CONCEPTO TÉCNICO DE REVISIÓN DE ESTUDIOS DE RESPUESTA DE AMPLIFICACIÓN LOCAL DE ONDAS SÍSMICAS	Código:	GPR-FT-09
		Versión:	03
		Código Documental:

1.1	CONCEPTO TÉCNICO No. CT:	6080
1.2	SUBDIRECCIÓN:	TÉCNICA Y DE GESTIÓN
1.3	COORDINACIÓN:	INVESTIGACIÓN Y DESARROLLO
1.4	REFERENCIA CRUZADA RADICADO FOPAE:	2011ER1088/2011ER2080
1.5	RESPUESTA OFICIAL No. RO:	46157

2.1	SOLICITANTE:	ARO. ADRIANA LOPEZ MONCAYO CURADURÍA URBANA No.3
2.2	PROYECTO:	ALAMEDA DE SANTA FÉ - ETAPA 1
2.3	LOCALIDAD:	11 SUBA
2.4	UPZ:	17 SAN JOSÉ DE BAVARIA
2.5	BARRIO O SECTOR CATASTRAL:	NUEVA ZELANDIA
2.6	DIRECCIÓN:	CALLE 182 # 45 - 24
2.7	CHIP:	AAA0125CJJZ
2.8	AREA APROX. DEL LOTE	51.987 m ²
2.9	FECHA DE EMISIÓN:	21 DE FEBRERO DE 2011
2.10	EJECUTOR DEL ESTUDIO:	JEOPROBE LTDA.

El presente concepto técnico corresponde a la **primera revisión** realizada por el Fondo de Prevención y Atención de Emergencias, del informe "Asesoría geotécnica y sismológica para la evaluación de la amenaza sísmica del proyecto Flormorado" elaborado por el Ing. Jorge Alberto Rodríguez. Este estudio fue radicado el 31 de Enero de 2011 mediante oficio 2011ER1088, por el Ing. José Joaquín Álvarez de la Curaduría Urbana No. 3 en cumplimient

Figura 1. Localización del Proyecto "ALAMEDA DE SANTA FÉ - ETAPA 1"

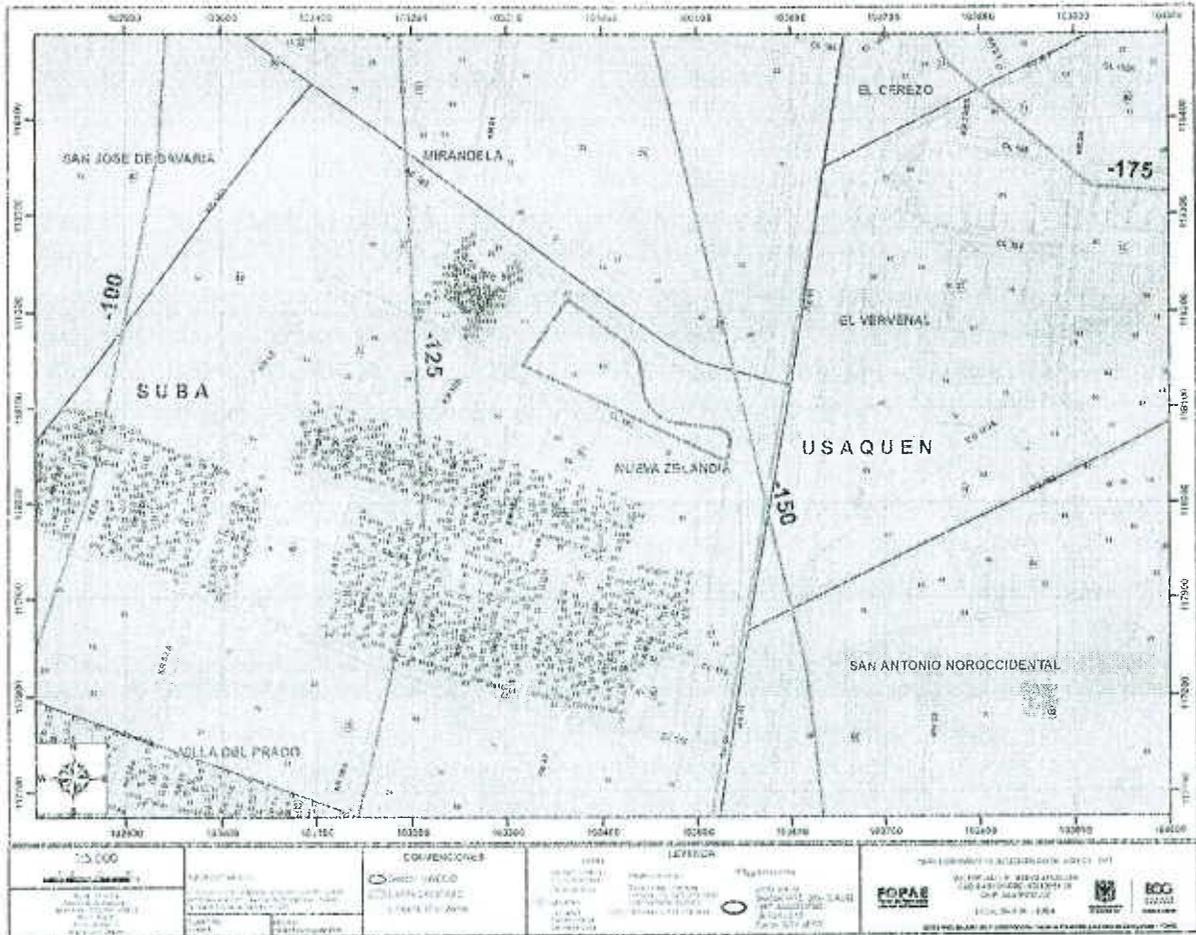
De acuerdo con el numeral 1.1 del informe, el proyecto se encuentra localizado en la Zona 3 -- Lacustre A de la microzonificación sísmica de la ciudad, lo cual es consistente con la localización presentada en la Figura 1 del presente concepto.

El estudio CUMPLE con este requerimiento.

Figura 2. Espectro de diseño recomendado para el Proyecto Alameda de Santa Fé - Etapa 1.

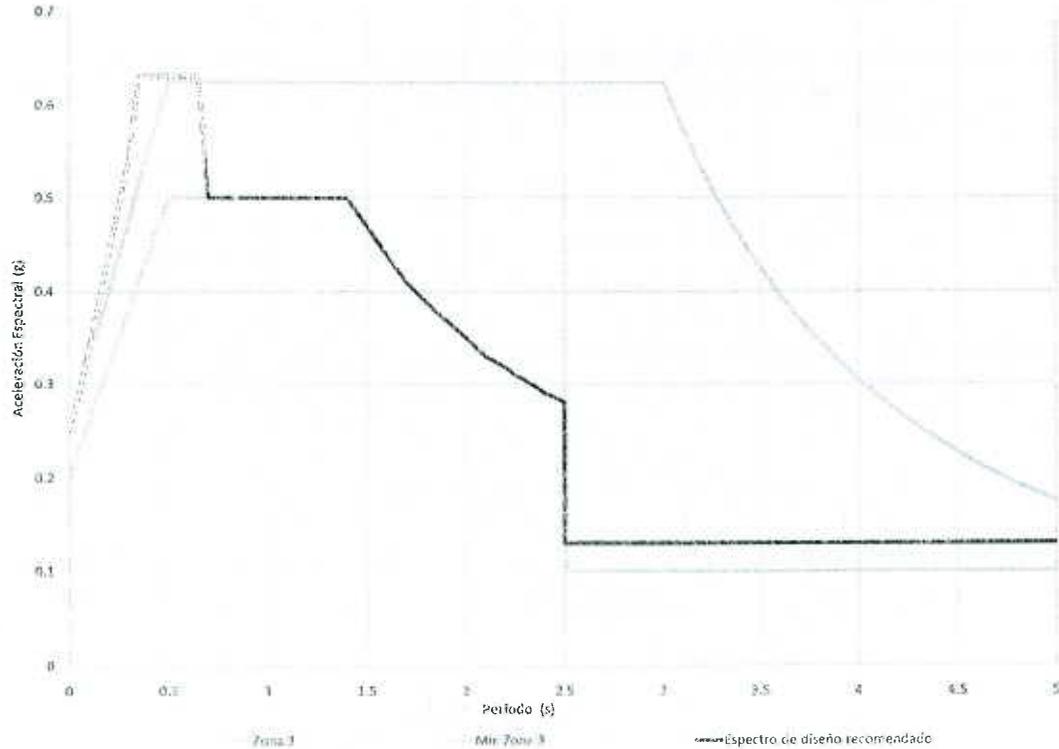
Con base en los resultados de la modelación el consultor recomienda utilizar como espectro de diseño el mostrado en la Figura 28 y en la tabla 5 del informe, el cual se presenta en la Figura 2 del presente concepto.

El espectro propuesto inicia en 0.25 g, asciende a 0.63 g en 0.35 segundos; luego continua una meseta hasta un periodo de 0.65 segundos, finalmente descendiendo al espectro mínimo de la zona 3 en un periodo de 0.7 segundos y sigue a lo largo del mismo.

El estudio CUMPLE con este requerimiento.
